*Oggetto.* [ID\_VIP:5093] BRINDISI, MESAGNE, CELLINO SAN MARCO (BR): Progetto di un parco eolico, denominato "**Parco Eolico Bosco 42 MW**" composto da 7 aerogeneratori, con una potenza complessiva di 42 MW, ricadente nei territori comunali di Brindisi, Mesagne, Cellino san Marco.

**Proponente:** Società EN.IT S.r.l.

**Parere tecnico istruttorio**

**Figura 3.** Sovrapposizione del layout di progetto con la componente dei valori percettivi (cfr. Relazione paesaggistica).

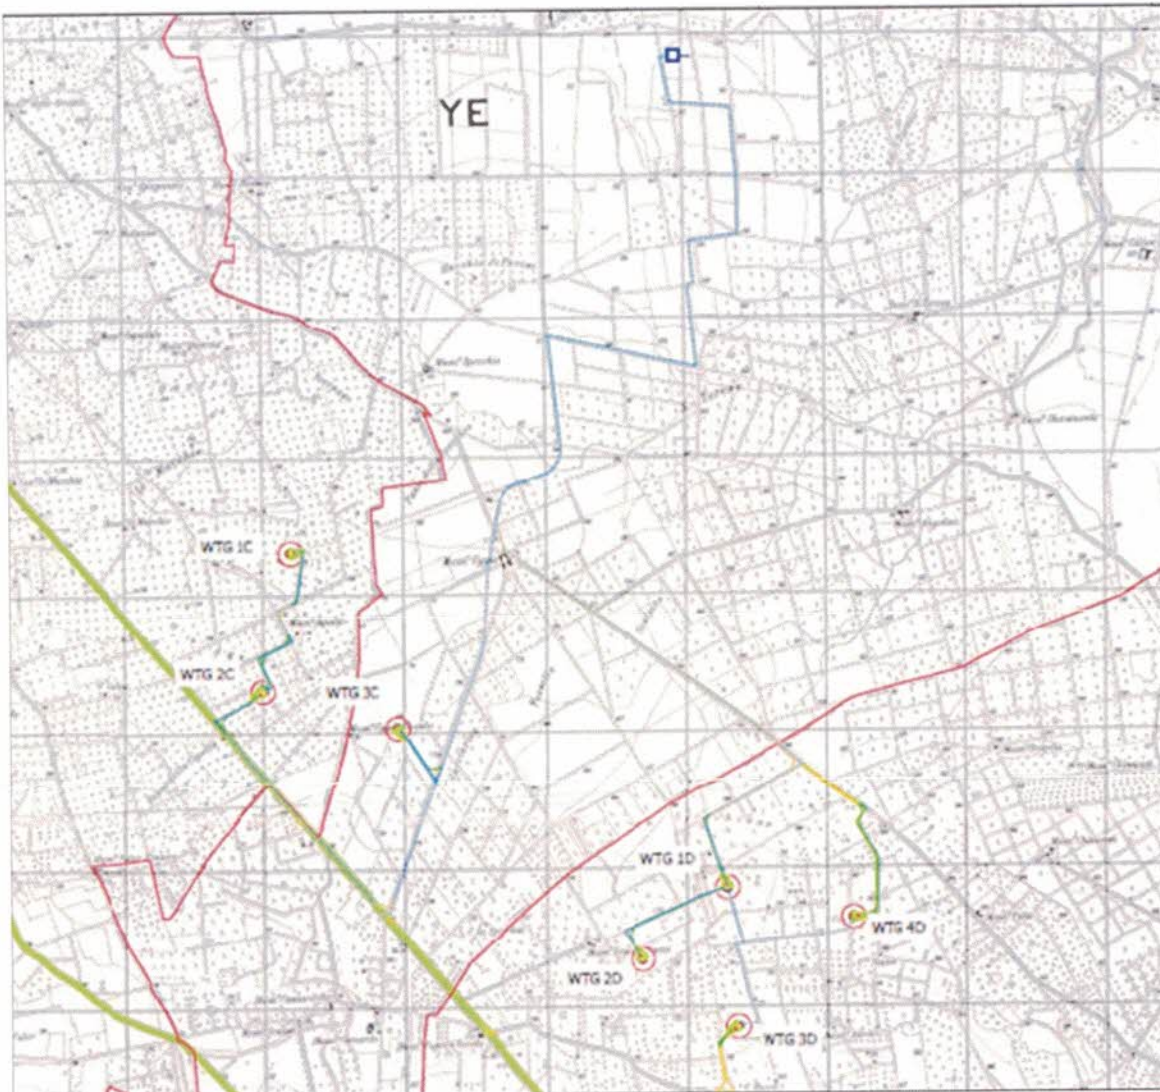
emerso che l'impianto di progetto è in gran parte visibile dalla SS605 UCP Strada a valenza paesaggistica, e costituisce di fatto un **elemento di notevole impatto che altera le ampie visuali aperte caratterizzanti il contesto rurale della campagna brindisina**. Le strade a valenza paesaggistica sono considerate importanti in un'ottica di fruizione lenta o veloce dei territori, elemento su cui la Regione Puglia investe molto ed uno dei nodi centrali del PPTR, andando dunque ad interrompere tanto il profilo paesaggistico della campagna brindisina, con i suoi appezzamenti variegati che creano una trama agricola complessa, tanto a frammentare le relazioni tra i complessi masserizi ed il contesto territoriale circostante.
